Notat**Norddjurs Kommune
Brandgennemgang af
Plejecenter Farsøhthus
Brandteknisk notet**

Projekt nr.: 10403629
Dokument nr.: 1230697081

1 Indledning

nger fra byggesag 1991 - Bygning 4 - Niveau 1

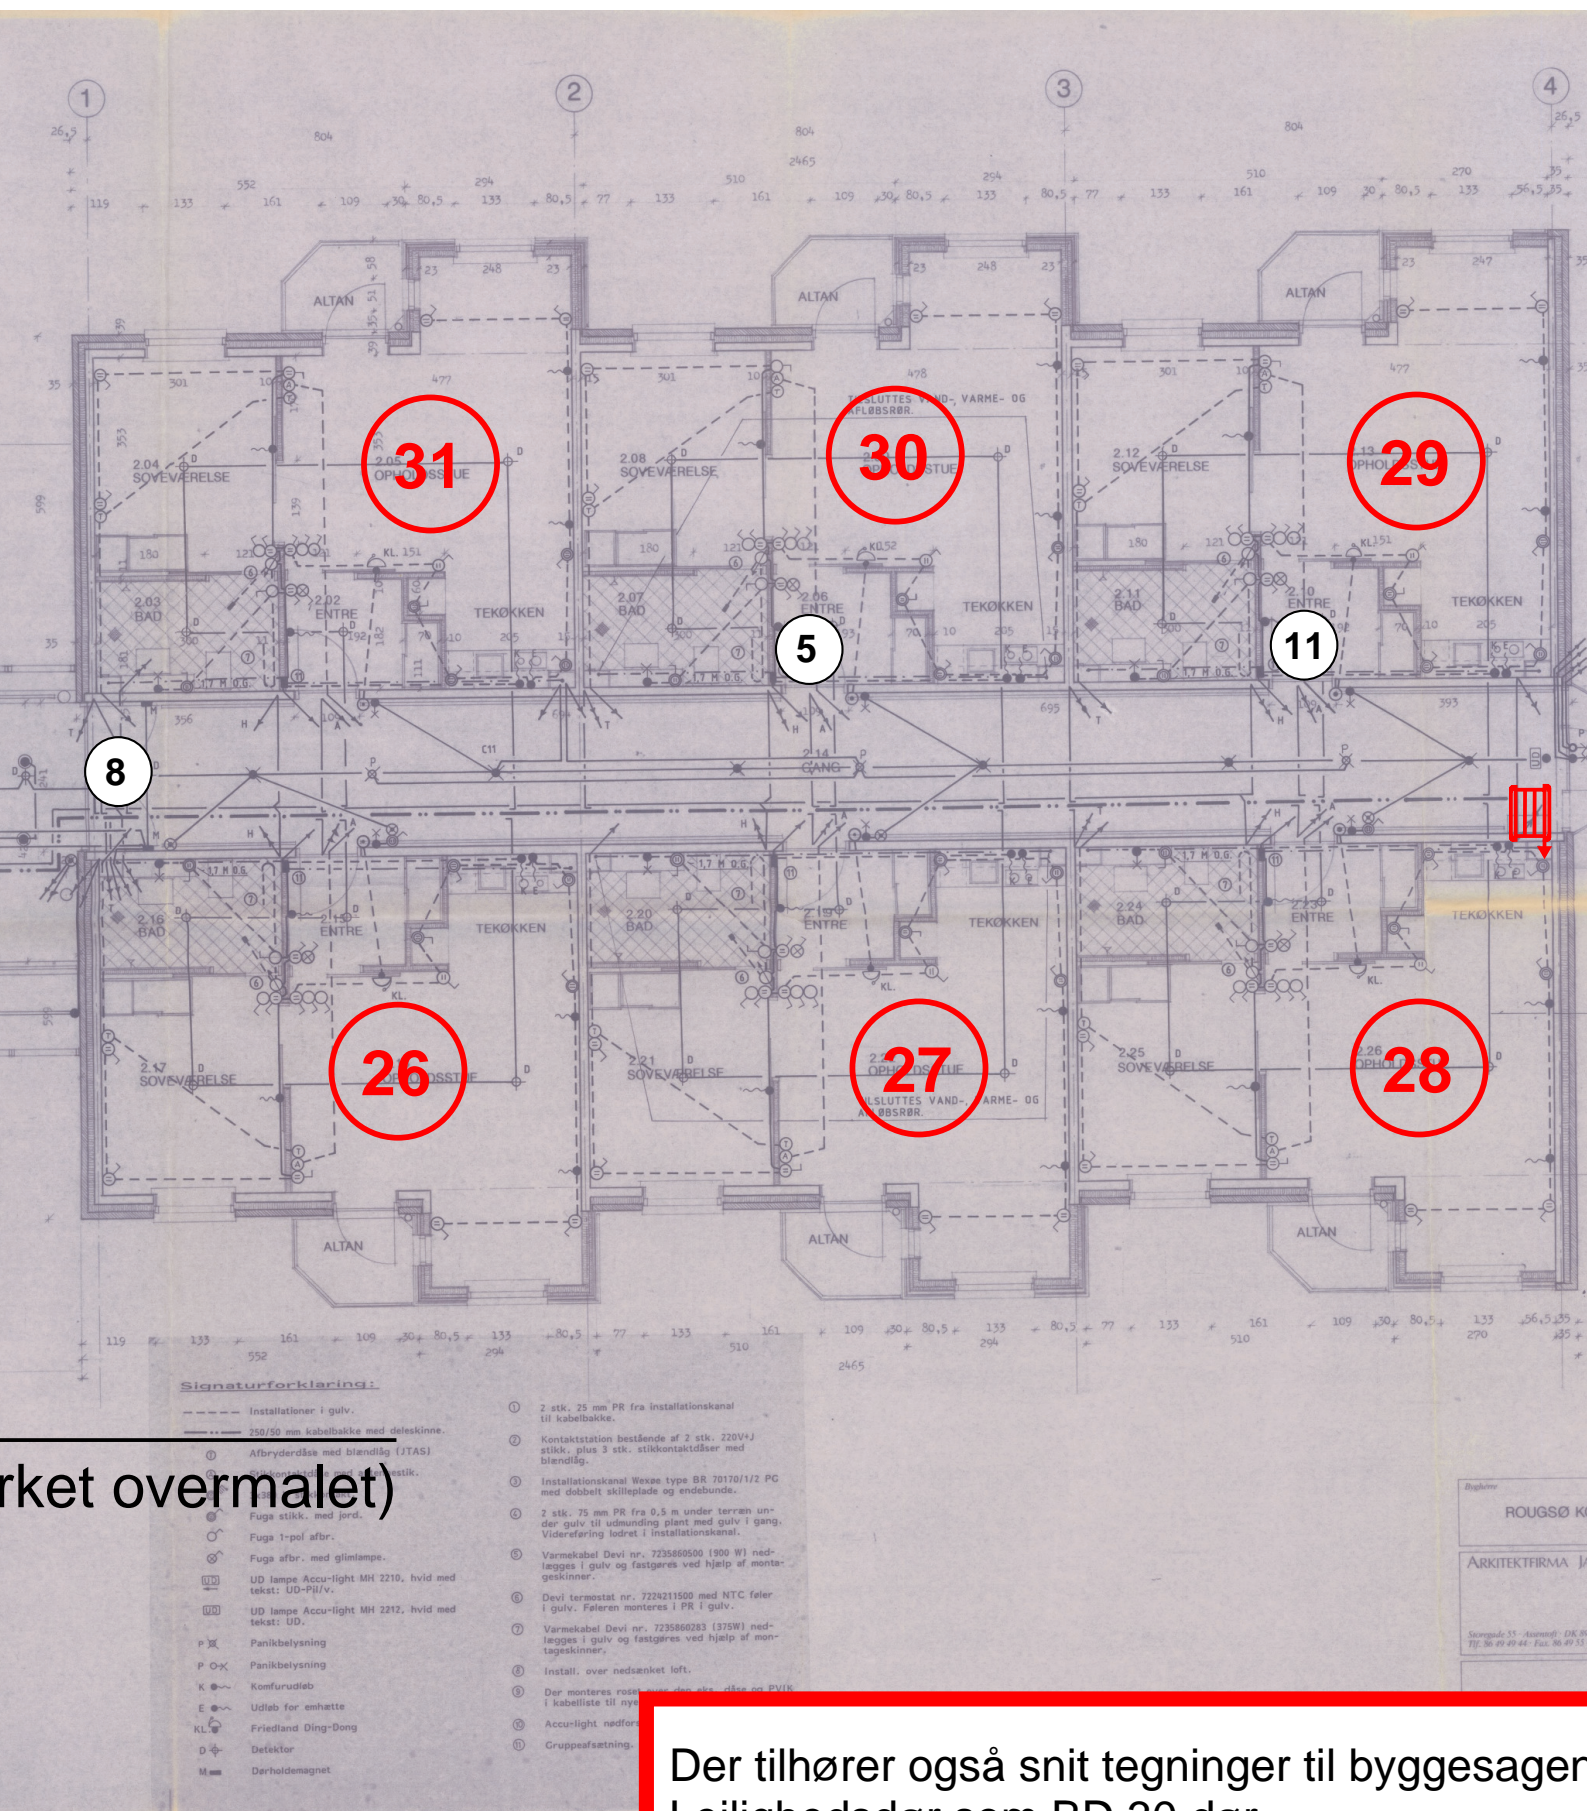
I mellem bygning 3 og 4 er der placeret et trappetårn (flugtvejstrappe). På niveau 1 og 2 er dette trappetårn adskilt mod soverumsafsnittet med en dobbelt ståldør (BS60 dobbeltdør). Trapperummet er i niveau 0 i åben forbindelse med bygning 3 samt et mindre motionsrum og kun adskilt med delvis uklassificeret glas. Herved er motionsrummet ikke brandmæssigt adskilt fra trapperummet.

Trapperummet lever derfor ikke op til reglerne i [BR 82, 1982] angående flugtvejstrapper.

Det anbefales derfor, at trapperummet udføres som en selvstændig brandsektion ved at adskille bygning 3 og motionsrum i niveau 0 med mindst bygningsdel EI 60 A2,s1-d0 [BS-bygningsdel 60].

ninger fra byggesag 1997 - Bygning 5 - Niveau 0

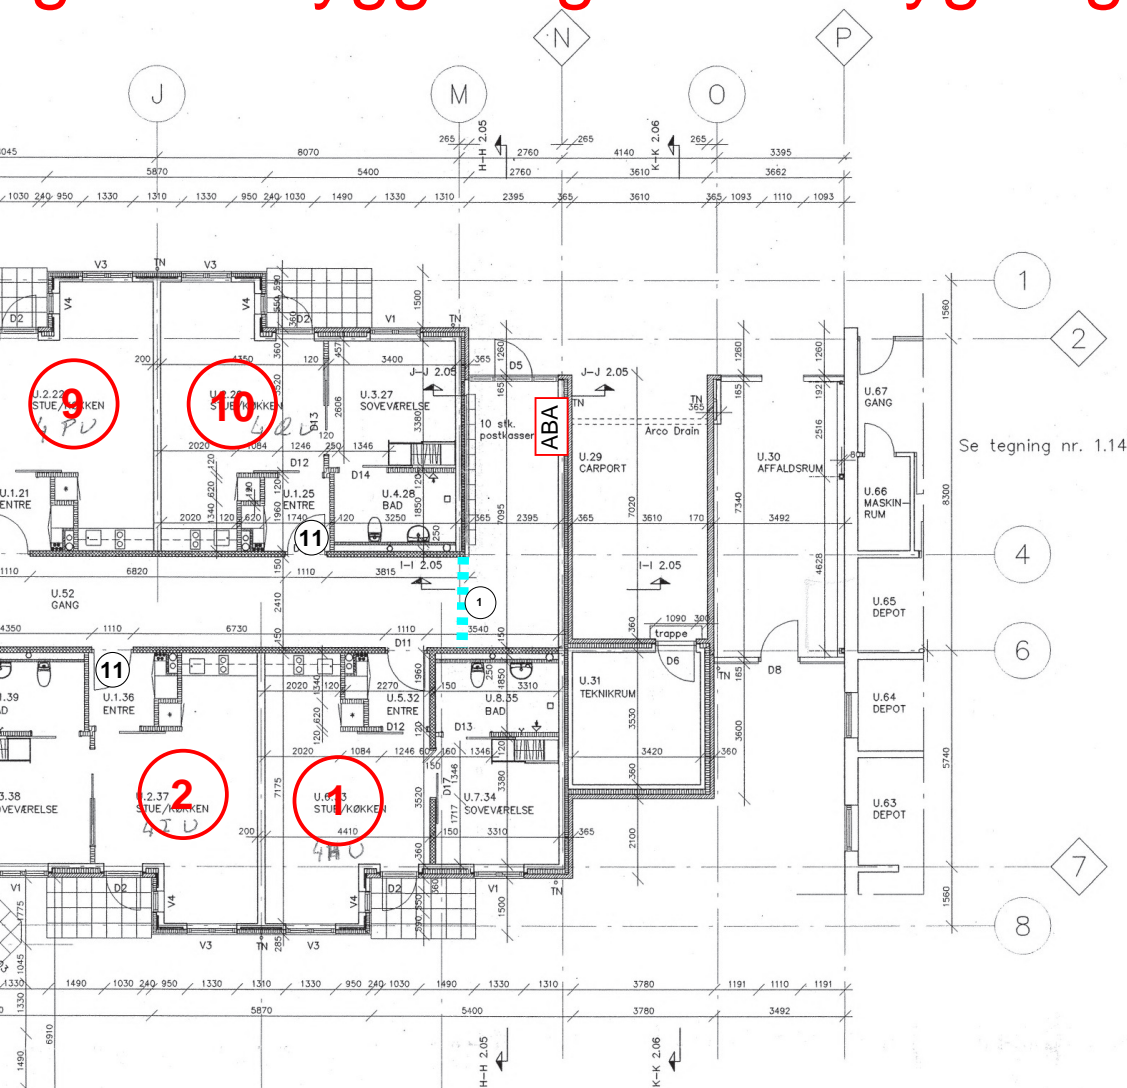
Bygning 5 er udført med åben intern trappe som står i åbenforbindelse med alle 3 etager. Derved har man en brandcelle i 3 etager, hvilket strider med [BR 95, 1995], kap. 6.2.1, stk. 1.

Det anbefales, at trappen adskilleles fra flugtvejsgangene.

nger fra byggesag 1997 - Bygning 5 - Niveau 2

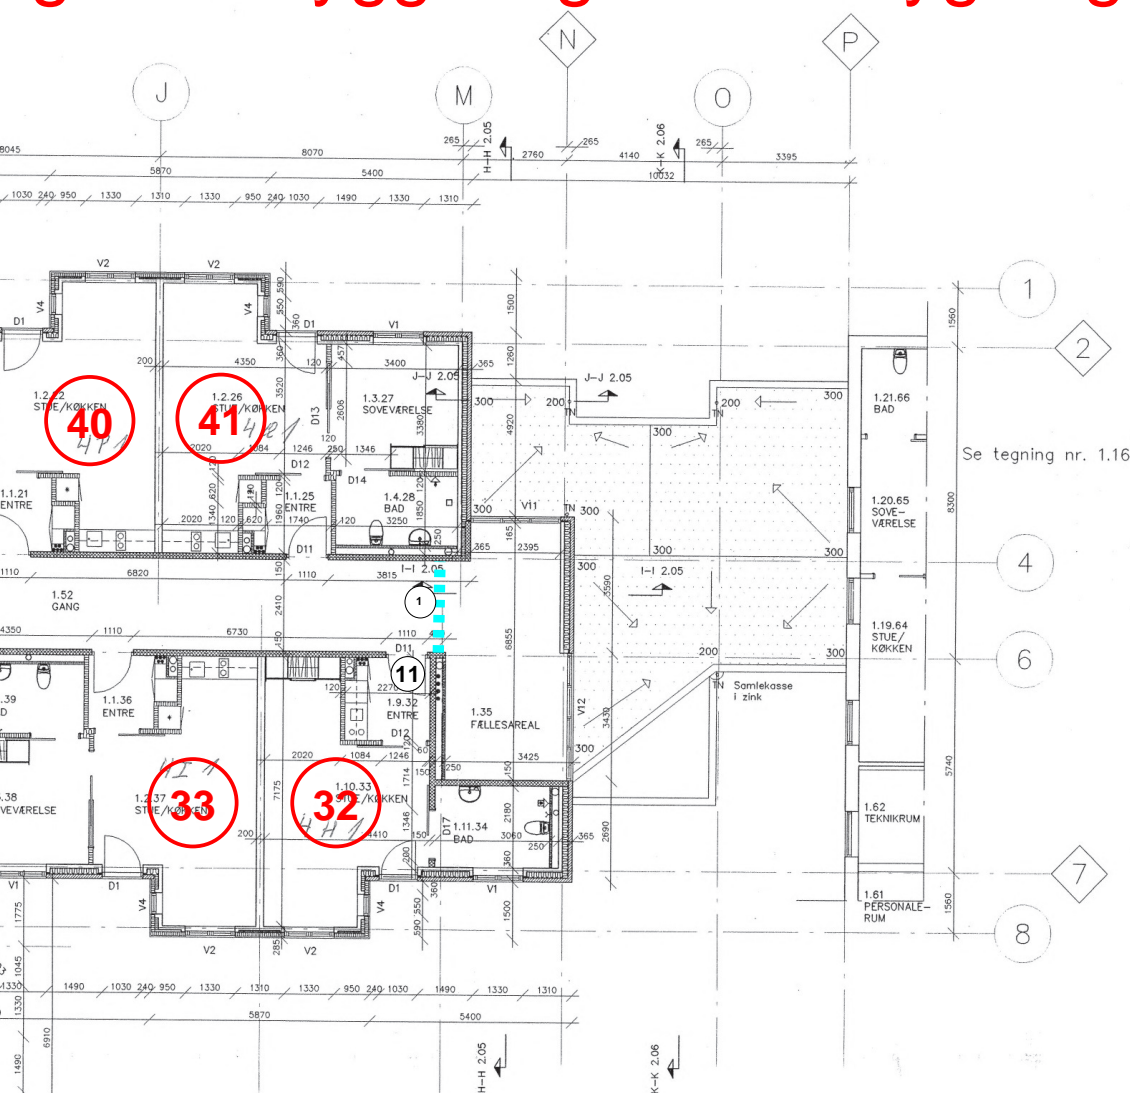
Som udgangspunkt skal beboerne have adgang til en flugtvejsgang som i modstående retning fører til en flugtvejstrappe. Dette er dog ikke tilfældet på niveau 2 i bygning 5. Her er der 4 beboerrum (32, 33, 40 og 41) som har adgang til flugtvejsgang som alene fører i en retning mod en flugtvejstrappe. Dette er ikke i overensstemmelse med kravene i [BR 95, 1995], afsnit 6.5.2, stk. 1.
